Determinazione dirigenziale	n. DET-AMB-2016-1855 del 15/06/2016
Oggetto	D.LGS N. 152/2006 E SMI - L.R. N. 21/2004 E SMI - DGR N. 2170/2015 - AZIENDA AGRICOLA MORDENTI GERMANO. MODIFICA NON SOSTANZIALE DELL'AIA N. 735 DEL 05/03/2015 RILASCIATA PER L'ATTIVITA' DI ALLEVAMENTO INTENSIVO AVICOLO SITO IN COMUNE DI ALFONSINE, LOCALITÀ TAGLIO CORELLI, VIA TORRETTA, N.52. AGGIORNAMENTO PER MODIFICA NON SOSTANZIALE DELL'AIA
Proposta	n. PDET-AMB-2016-1906 del 15/06/2016
Struttura adottante	Struttura Autorizzazioni e Concessioni di Ravenna
Dirigente adottante	ALBERTO REBUCCI

Oggetto: D.LGS N. 152/2006 E SMI, PARTE II, TITOLO III-BIS - L.R. N. 21/2004 E SMI - L.R. N. 13/2015 - DGR N. 2170/2015 - **AZIENDA AGRICOLA MORDENTI GERMANO** AUTORIZZAZIONE INTEGRATA AMBIENTALE PER L'INSTALLAZIONE IPPC ESISTENTE DI ALLEVAMENTO INTENSIVO DI POLLAME (PUNTO 6.6 LETTERA a) ALL. VIII ALLA PARTE II DEL D.LGS 152/2006 E SMI) SITO IN COMUNE DI ALFONSINE, LOCALITÀ TAGLIO CORELLI, VIA TORRETTA, N.52.
AGGIORNAMENTO PER MODIFICA NON SOSTANZIALE DELL'AIA.

ELABORATO GRAFICO
 DELL'IMPIANTO FOGNARIO RELATIVO
 ALL'ALLEVAMENTO AVICOLO SITO IN
 VIA TORRETTA nr. 52
 Località TAGLIO CORELLI
 ALFONSINE 48011 - RA-

TAVOLA	DATA:	SCALA RETE FOGNARIE: 1:500 - 1:200	PROPRIETA'
ALLEGATO 3 ^o	scala:	1:500 - 1:200	PROPRIETA'
PROGETTISTA

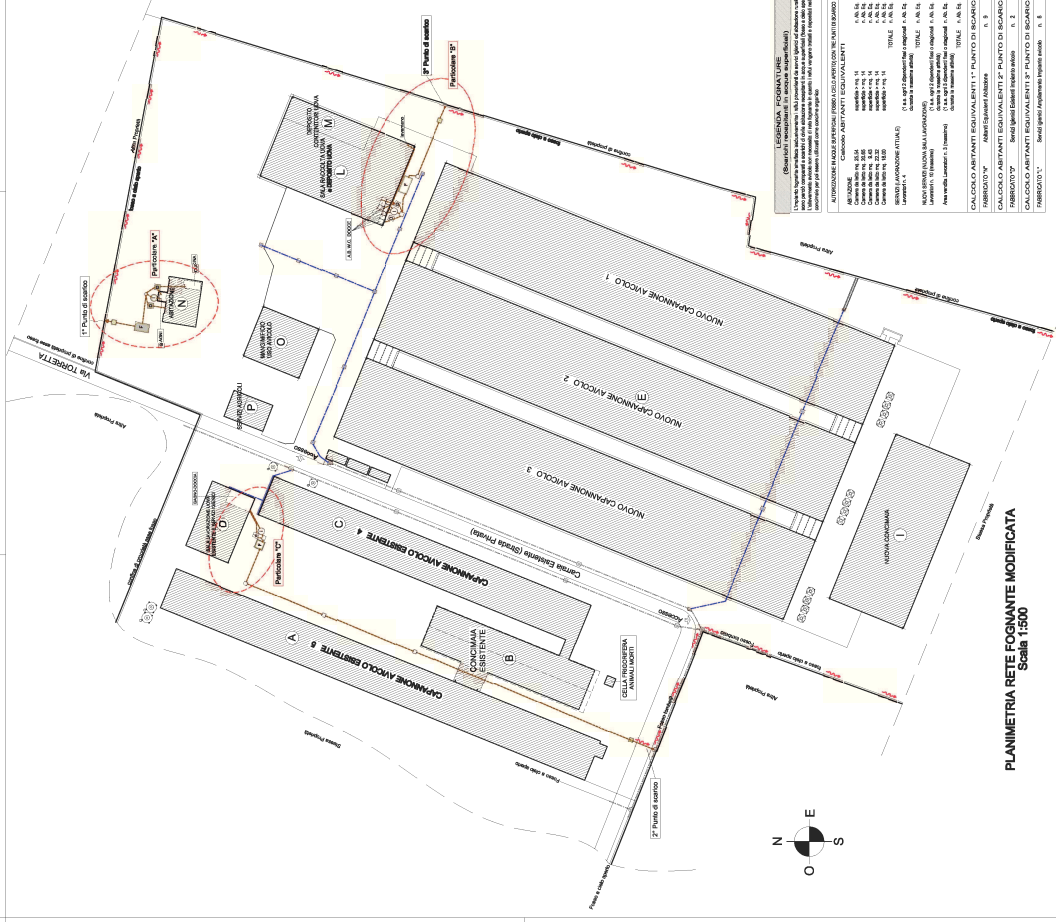
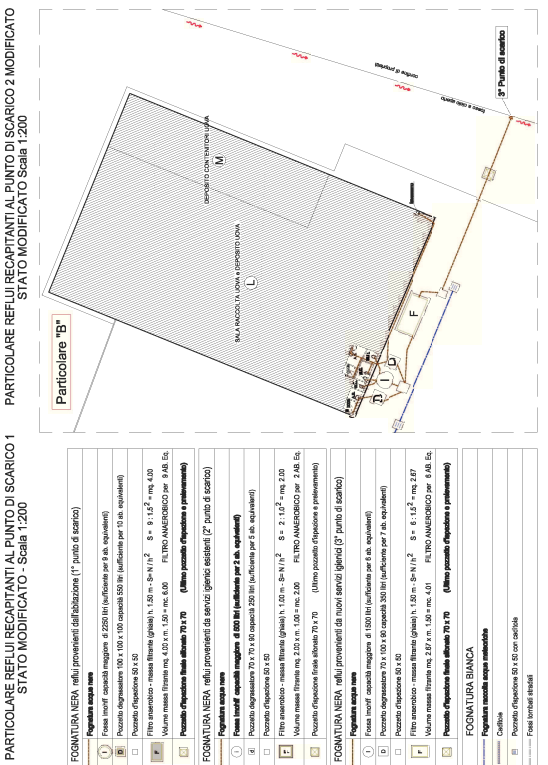
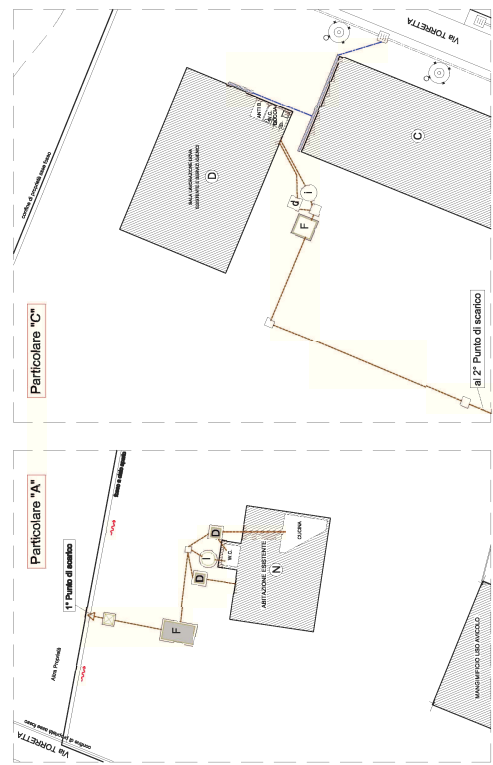
- modifica del tracciato della linea di scarico delle acque domestiche con attivazione di un nuovo punto di scarico delle acque reflue domestiche in acque superficiali;

Il progetto proposto dalla Azienda prevede la realizzazione delle linee fognarie di trattamento delle acque domestiche con recapito in acque superficiali, come di seguito definito:

- *Fabbricato N (abitazione - 9 a.e.): la linea di trattamento delle acque reflue domestiche sarà costituita da n.2 degrassatori, n.1 fossa Imhoff, n. 1 filtro anaerobico e n.1 pozzetto di campionamento, con scarico (S1) nel fosso di scolo;*
- *Fabbricato L e M (Sala lavorazione e vendita uova - 6 a.e.): la linea di trattamento delle acque reflue domestiche sarà costituita da n.2 degrassatori, n.1 fossa Imhoff, n. 1 filtro anaerobico e n.1 pozzetto di campionamento, con scarico (S2) nel fosso di scolo;*
- *Fabbricato D (Sala lavorazione uova esistente - 2 a.e.): la linea di trattamento delle acque reflue domestiche sarà costituita da n.1 degrassatore, n.1 fossa Imhoff, n. 1 filtro anaerobico e n.1 pozzetto di campionamento, con scarico (S3) nel fosso di scolo;*

I sistemi di trattamento adottati per ciascun fabbricato e i relativi dimensionamenti sono conformi a quanto previsto dalla tabella A e rispettano i criteri fissati dalla tabella B allegata alla DGR 1053/03, in ragione degli abitanti equivalenti serviti.

Il progetto è descritto nella Tavola Allegato B "Schema rete fognante - Stato modificato" presentata unitamente alla proposta di modifica in data 15/04/2016, ed è parte integrante del presente provvedimento.
